美浜発電所、高浜発電所及び大飯発電所 原子炉設置変更許可申請

【大山生竹テフラの噴出規模見直しに係る
指摘事項への回答について】

関西電力株式会社

2020年6月19日

シミュレーション結果とDNP等層厚線図との整合性について

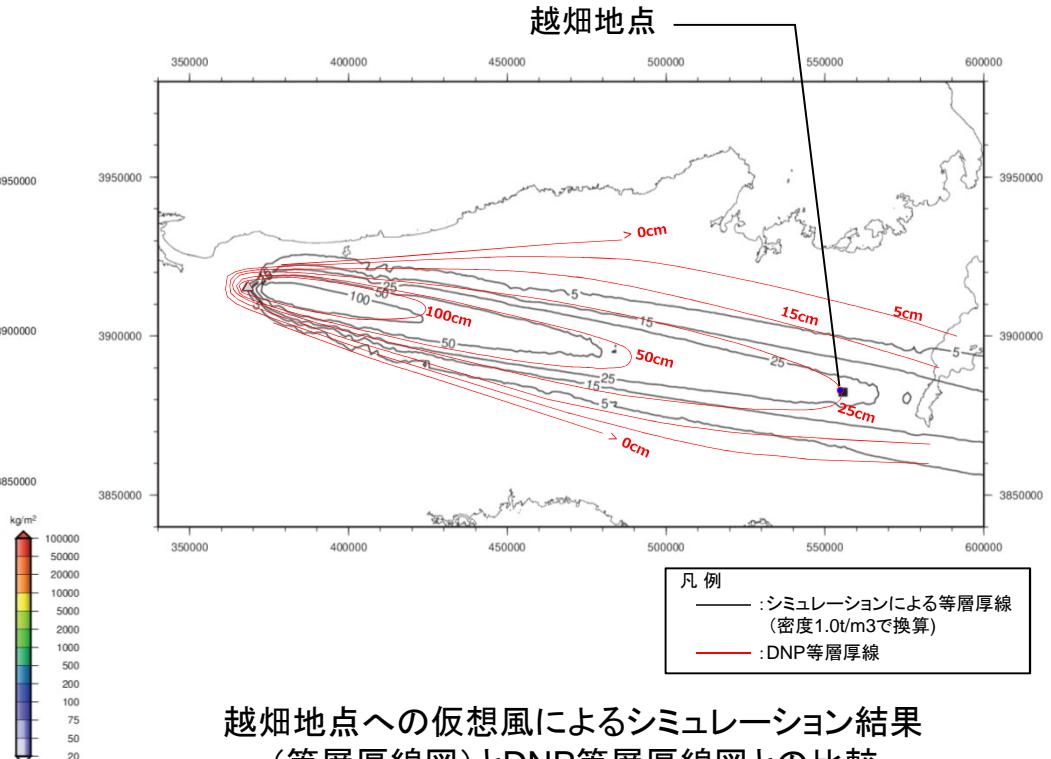
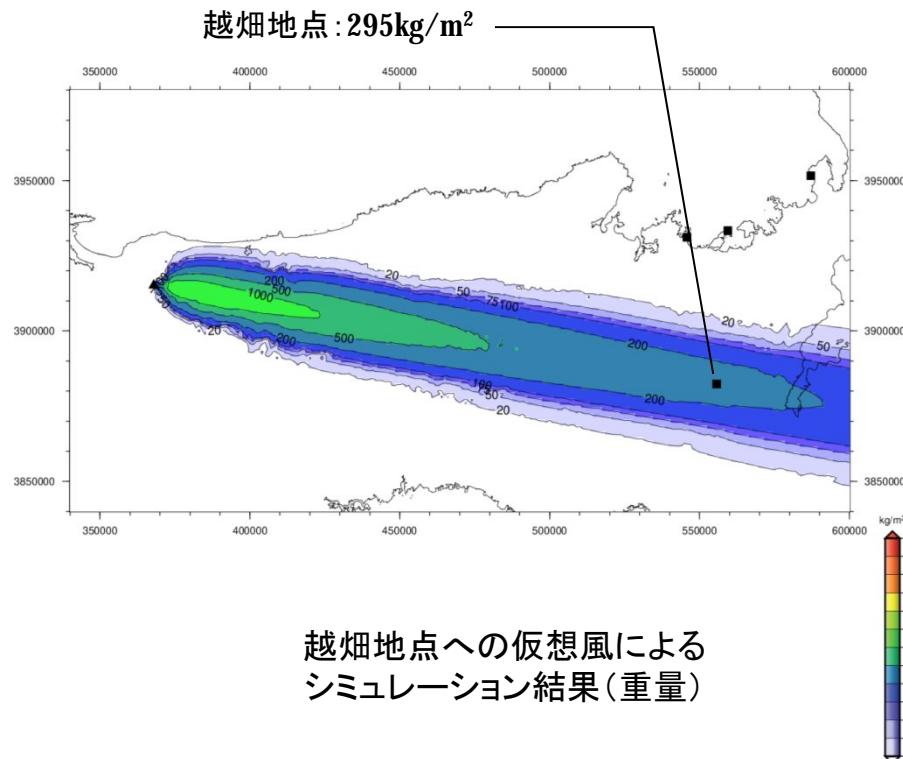
No.	これまでの審査会合でのご指摘事項	審査会合での状況
1	噴出規模11km ³ の根拠を示すこと。 [第748回審査会合]	1/24審査会合でご説明済み
2	Tephra2の評価における前提、根拠等のパラメータと、それにより最大層厚をどのように設定したか説明すること。 [第748回審査会合]	3/13審査会合でご説明済み
3	階段ダイアグラムの噴出量について、既往文献(山元2017等)の情報も含めて整理すること。 [第827回審査会合]	3/13審査会合でご説明済み
4	高噴出率期と低噴出率期の評価にあたっては、ピアレビューを受けた公表論文(Yamamoto and Hoang(2019))も参照すること。 [第827回審査会合]	3/13審査会合でご説明済み
5	マグマ定置深さに関する原子力規制庁2019の引用について、カルデラ噴火を対象とした知見を大山に引用する理由を示すこと。 [第827回審査会合]	3/13審査会合でご説明済み
6	降灰層厚として評価できないとした土師地点及び大屋地点の調査結果についても資料集(補足説明)に追加すること。 [第827回審査会合]	3/13審査会合でご説明済み
7	神吉地点のボーリング調査結果について、層厚を評価した部分を明確にするとともに柱状図や写真などのデータも添付すること。 [第827回審査会合]	3/13審査会合でご説明済み
8	越畠地点における降灰層厚と大山からの越畠地点及び各発電所との距離の関係を踏まえ、設計層厚を見直すこと。 [第849回、第860回審査会合]	今回ご説明 (P.51)
9	シミュレーション結果を層厚図として示し、DNPアイソパックと対比して示すこと。 [第849回審査会合]	4/14審査会合でご説明済み
10	越畠地点のシミュレーションについて、地形が層厚分布に及ぼす影響について説明すること。 [第849回、第860回審査会合]	今回ご説明 (資料集 P.77)

- ・降下火砕物シミュレーションの妥当性を検証するため、風向を越畠地点に向けた仮想風でのシミュレーションを実施し、その等層厚線図とDNP等層厚線図との整合性を確認した。
 - ・風向以外のパラメータは、P.38に示す不確かさケース1のパラメータとした。

- ・越畠地点への仮想風によるシミュレーションの結果、等層厚線はDNP等層厚線と概ね整合的であり、越畠地点における25cmの降灰実績も再現できていることを確認した。
 - ・以上のことから、DNPを対象とした降下火碎物シミュレーションは概ね妥当と評価する。
